Datum: 09.03.2016

Kreisverwaltungsreferat
 Hauptabteilung IV
 Branddirektion
 Leitung
 Stab- Grundsatzfragen,
 Steuerungsunterstützung
 KVR-IV-BD GS4

Neubau FW 5
 Flexibilisierung der Raumnutzung und Herstellung von Gesundheitsschutz durch
 Änderung der Ruheraumstruktur

Aktualisierung

Zielvariante - Sammelumkleide, funktionsbezogene 1-Bett-Zimmer, strikte Schwarz-Weiß-Trennung
 Variante D

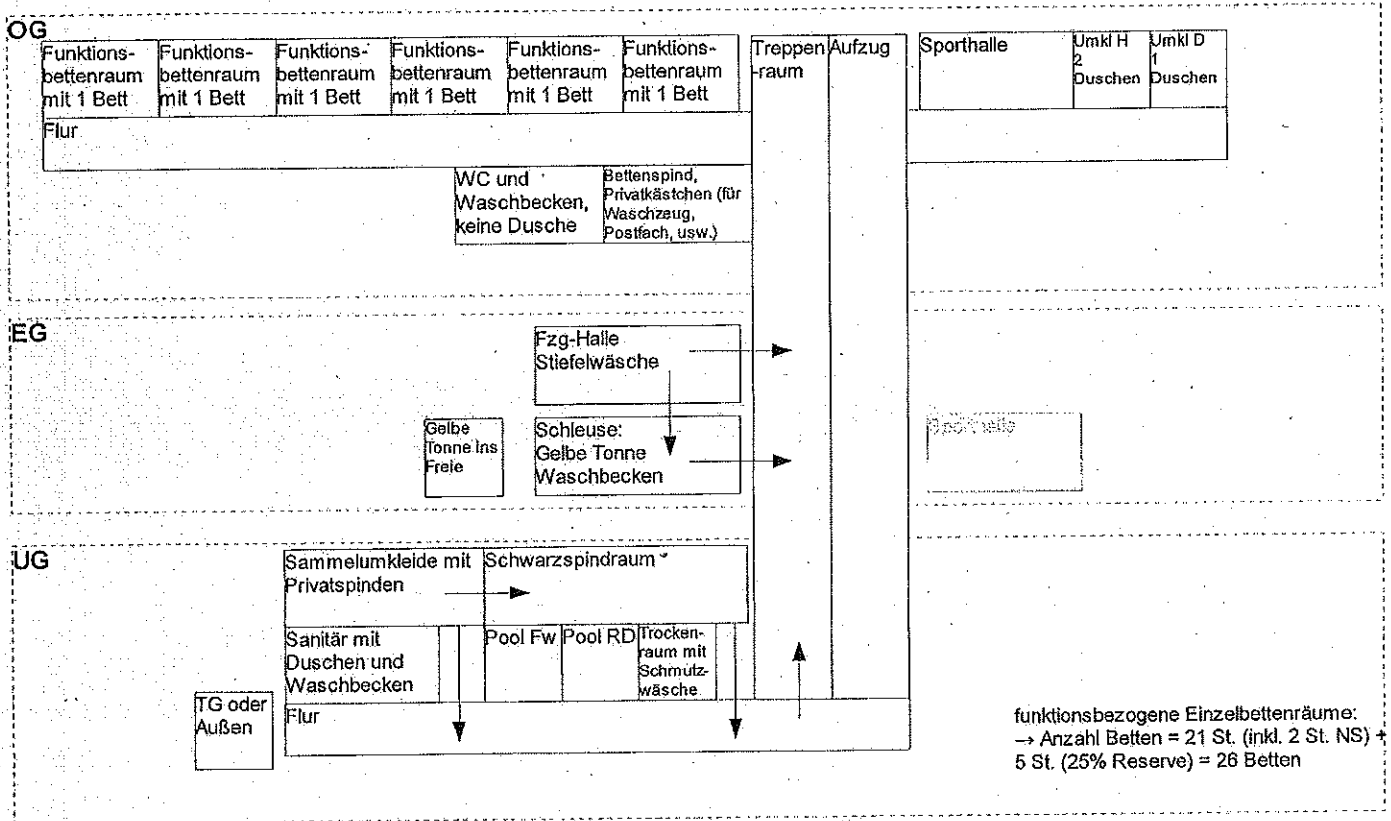
So müssen nun beide Themenfelder „Schaffung von ausreichend räumlichem Spielraum für personelle Veränderungen“ und „Verbesserung bzw. Herstellung des Arbeits- und Gesundheitsschutzes“ für die FW 5 und alle nachfolgenden Bauprojekte noch einmal vollständig neu aufgestellt werden. In der Anlage ist die Zielstruktur (Variante D) für die Ruhebereiche/Umkleiden/ Sanitäräume schematisch dargestellt.

- die mitarbeiterbezogene Bettenvorhaltung zugunsten einer funktionsbezogenen Bettenvorhaltung aufgegeben werden
- durch Einführung von 1-Bett-Räumen eine maximale Flexibilität in der Nutzung der Räume für Führungsdienste oder Mannschaft, sowie für Damen und Herren ermöglicht werden
- die Umkleidevorräume und die Sanitärzellen von den Bettenräumen abgelöst und in Sammelumkleiden und gemeinsame Sanitäräume überführt werden
- die Umkleidebereiche aus den Aufenthalts- und Ruhebereichen sozusagen an den „Eingangsbereich“ der Feuerwache, also an die Tiefgarage ins UG verlegt werden

- die 2-Betträume werden durch Einziehen einer Wand in 1-Betträume umgewandelt
- die Räume für Bettenspinde und priv. Schließfächer werden in den Fluren der „Kämme“ umgesetzt

- in den entfallenden Ruheräumen entlang des Hauptflures werden 2 WC- und Waschräume umgesetzt, so dass jeweils 12 Waschbecken und 5 WC/Urinale angeboten werden

- Im UG wird die komplette Ostspange mit Sammelumkleide, Schwarzspindraum, sowie Dusch- und WC-Bereich mit der genannten Zahl an Duschen und WC/Urinalen überplant
